浜岡原子力発電所 1 号炉及び 2 号炉審査資料	
資料番号	本文五-1
提出年月日	令和 5 年 8 月 25 日

浜岡原子力発電所 1 号炉及び 2 号炉
解体の対象となる施設及び
その解体の方法の変更について

令和 5 年 8 月
中部電力株式会社

図1 サプレッション・チェンバの解体撤去イメージ

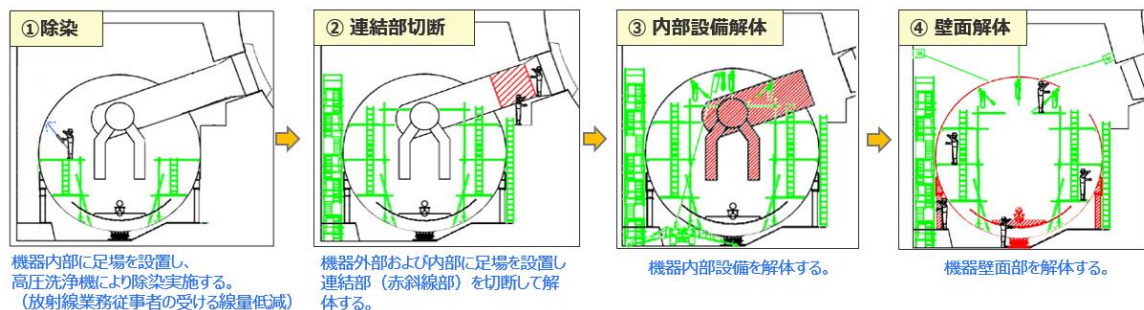
解体工法は、周辺公衆及び放射線従事者の被ばく低減、作業の施工性、一般労働災害防止等の観点から、熱的切断又は機械的切断のうち合理的な解体工法を選定する。具体的には、運転中からの改造工事等の経験、解体撤去の経験等を踏まえ、対象設備を分解・取り外した後、周辺公衆の被ばく低減、一般労働災害防止等の観点から、基本的にはバンドソー等を用いた機械的切断により実施するが、作業性向上及び作業時間の短縮を図るため、ガス溶断等の熱的切断を選択する。ただし、本申請にて熱的切断の対象を「汚染設備」へ拡張するため、熱的切断の採用にあたっては、公衆被ばくのリスクを考慮し、「機械的切断では困難・非効率となる部位(タンク類、大口径配管等の大型機器)」に限ることとする。解体工法の基本的な考え方を表1に示す。

代表例としてサブプレッション・チェンバの解体撤去イメージを図1に示す。解体撤去の工事方法は、公衆及び放射線業務従事者の受ける線量低減の観点から、施設内に残存する放射性物質の種類、数量及び分布並びに放射性廃棄物の発生量を事前に評価した上で選定した。(本文十、添付三参照)

- ・ 機器等の解体撤去は、原則として非汚染機器から汚染機器の順に実施する。機器の干渉等のため、やむを得ず汚染機器から解体撤去する場合は、可能な限り非汚染機器が汚染しない措置を講じてから解体撤去を行う。
- ・ 機器等は、工具等を用いて分解・取外し、機械的切断装置又は熱的切断装置により切断する。
- ・ 汚染機器は、分別、除染により可能な限り放射性廃棄物として扱う必要のないものとする。

- ・ 解体撤去にあたっては、一般労働災害防止対策を講じる。難燃性の資機材の使用、可燃性物質の保管及び可燃性ガスを使用する場合の管理の徹底、重量物に適合した揚重設備の使用等の措置を講じる。火災防護対策およびガス爆発防止対策については、社内手引「防火管理手引（廃止措置）」にてその細目を定めている。社内手引「防火管理手引（廃止措置）」の抜粋を図2に示す。
- ・ 外部被ばく低減のため、必要に応じて遮へいマット等を用い、遮へい措置を講じる。作業の効率化又は立入制限等による被ばく低減を図る。
- ・ 切断作業においては、環境への放射性物質の放出抑制及び内部被ばく防止のため、必要に応じて汚染拡大防止囲い、局所フィルタ、局所排風機等の設置、マスク等の防護具を着用する。機械的切断を用いることを基本とし、熱的切断は、機械的切断では困難・非効率となる部位を対象に採用する。
- ・ 解体撤去にあたっては、目標線量を設定するとともに、工事の進捗に伴い実績線量と比較し、必要に応じて改善策を検討する等して被ばく低減に努める。
